监理通知单

工程名称：通威渔光一体（东港）现代渔业产业园一期 20MWp 光伏发电项目 编号：GFDZJBM08-19

事由：巡视现场组件安装，存在问题情况

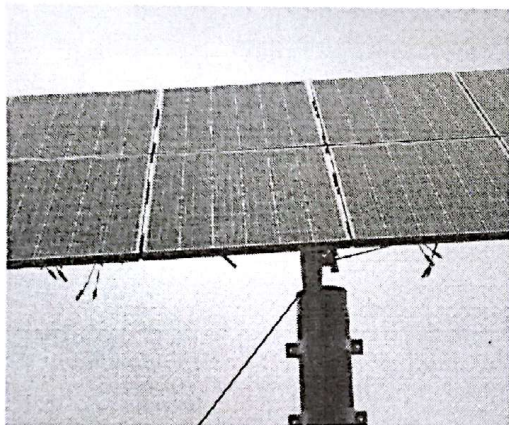
组件倾角误差超出规范

组件间间距误差过大

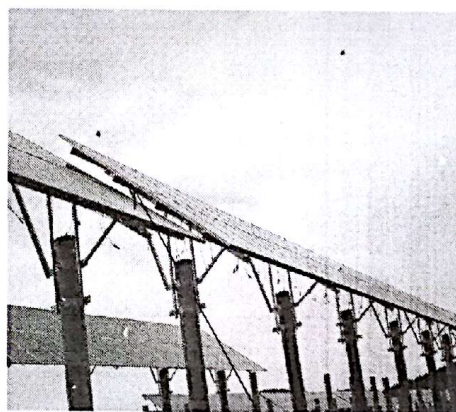
- 1、组件安装纵向、横向间距不符合规范要求，组件每组之间倾角不在同一角度；
- 2、施工单位最近施工过程中质量管控松懈，施工现场松散，甚至有工人施工过程中饮酒现象；
- 3、桩头防腐施工存在用错涂料，图纸交底不足，防腐现场无专业技术人员负责，造成桩头防腐施工质量失控。
- 4、光伏区电缆桥架施工中，安装过程中淤泥污染桥架，没有及时清理干净即安装上去；
- 5、现场成品保护、材料管理缺失，交叉施工中有破坏其他单位完成施工成品现象。
